Suzuki Across - Mensaje de advertencia del sistema híbrido

Hoja de datos	
Fabricante	Suzuki
Modelo de vehículo	Across
Motor	Todos los modelos con propulsión híbrida
Año de fabricación	2020
Síntoma	Mensaje de advertencia del sistema híbrido

Mensaje de advertencia "Error del sistema híbrido" código de error P1CCC

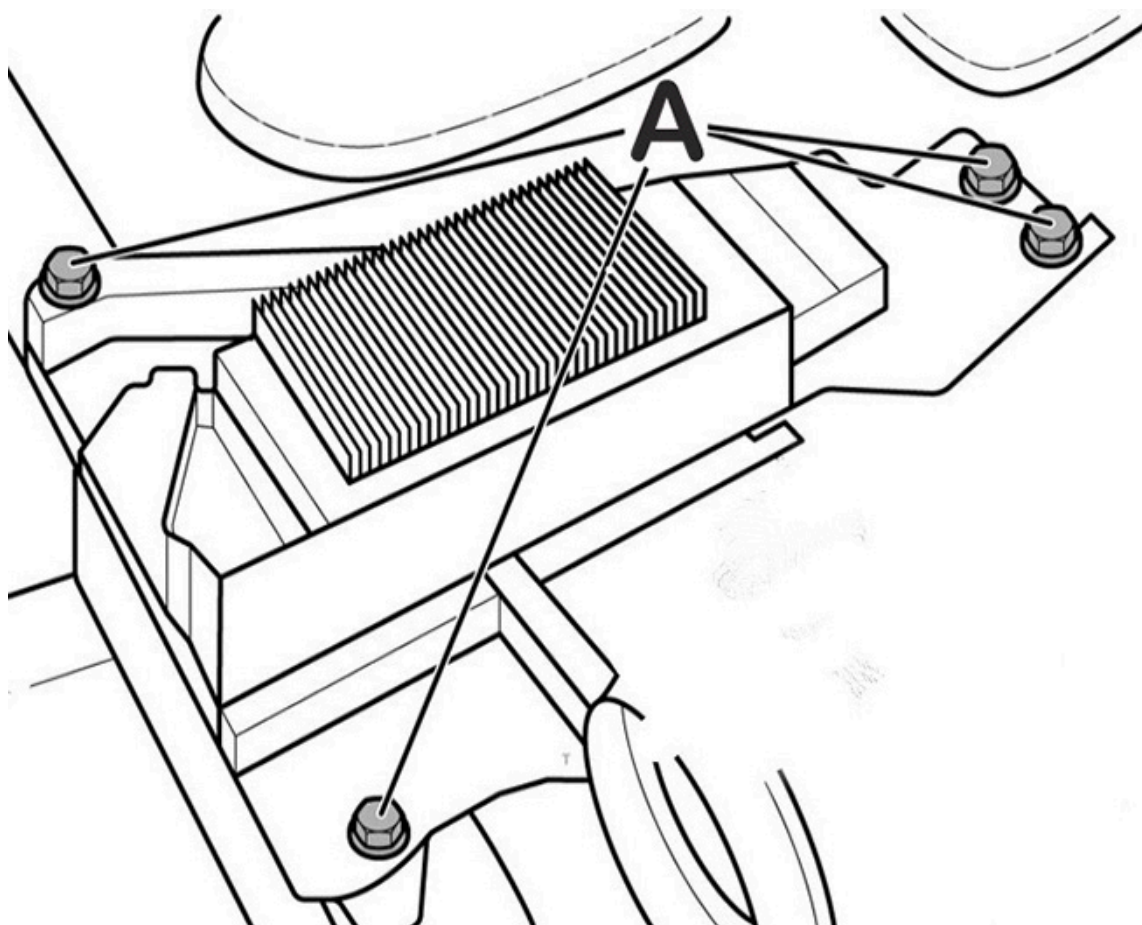
En los vehículos arriba mencionados puede aparecer un mensaje de advertencia en relación con el sistema híbrido. En el cuadro de instrumentos aparece el mensaje de advertencia: "Fallo en la red de a bordo, transformador de tensión". El sistema insta a detener el vehículo. En la memoria de averías puede verse que el código P1CCC se ha registrado con frecuencia (conexión a tierra defectuosa).

Esto puede deberse a que los tornillos de fijación del convertidor CC/CC no son adecuados. Esto provoca resistencias de contacto elevadas con los correspondientes mensajes de error.

Para solucionarlo se deben cambiar los 4 tornillos (A) por una versión modificada (T9011-908C9-200).

Prestar atención al firme asiento y a los restos de corrosión.
